Beantwoording vragen Provincie Gelderland – Zaaknummer 2023-011218

Betreft: Beantwoording vragen Ontheffingsaanvraag 2023-011218 – Panovenweg 21 Tiel

Kenmerk: 2023-231743 - ronde 2

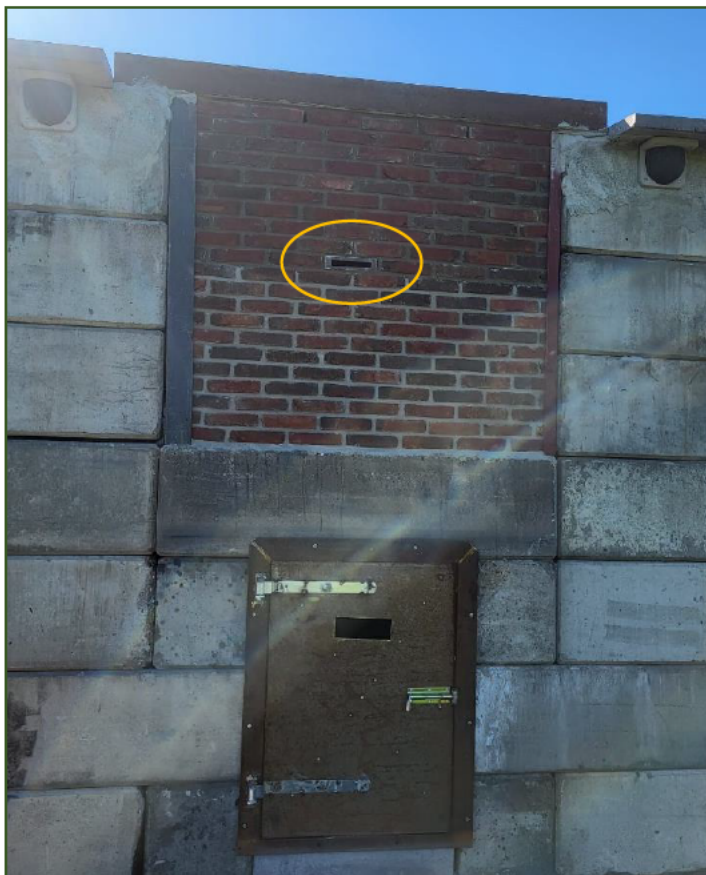
5. *In het projectplan is aangegeven dat in de vleermuiskelder enkele vleermuiskasten type IB VL 08 geplaatst zullen worden. Is dit ook gebeurd of gaat dit nog gebeuren? Zo ja, hoeveel van deze kasten zijn/worden er geplaatst).*

In het metselwerk van de vleermuisbunker zijn vleermuiskasten IBVL08 geschakeld met IBVL07 verwerkt. Zie onderstaande foto 2.

Bovenaan de gemetselde muur zijn invliegopeningen tot in de spouw en met doorgang tot in de bunker zichtbaar. Ook via de invliegopening in het luik is de ondergrondse bunker voor vleermuizen bereikbaar.
